Zamawiający:
SPZOZ Szpital Powiatowy w Kętrzynie
ul. M.C. Skłodowskiej 2
11-400 Kętrzyn

Odpowiedzi na zapytania wykonawców dotyczące treści SWZ

Dotyczy: „Dostawa artykułów anestezyjologicznych i respiracyjnych do Szpitala Powiatowego w Kętrzynie” znak sprawy 15/TP/2023 r.

Pakiet 1, pozycja 6

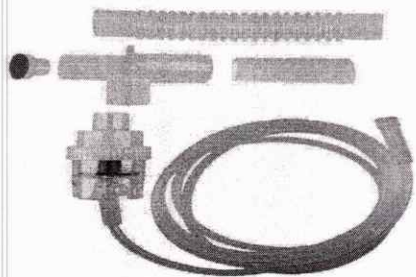
Czy Zamawiający dopuści przedłużacz – łącznik martwa przestrzeń podwójnie obrotowy o następujących parametrach:

- Dostępny w wersji gładkiej - w środku wykonany z medycznego PVC oraz rozciągliwej - wykonany z wysokiej jakości PE, EVA pozbawionego PCV
- Uniwersalne połączenie 22M/15F od strony pacjenta, umożliwiające podłączenie do szerokiej gamy kompatybilnych wyrobów
- Łącznik 15M lub 22F od strony maszyny, umożliwia połączenie do dowolnego kompatybilnego wyrobu
- Wersja rozciągliwa umożliwia zapamiętanie kształtu i kontrolę ułożenia łącznika
- Podwójnie obrotowe kolanko
- Otwór do odsysania oraz bronchoskopii zabezpieczony zatyczką
- Jednorazowego użytku
- Nie zawiera lateksu
- Sterylizowany tlenkiem etylenu?

Zamawiający pozostaje przy zapisach SWZ i OPZ.
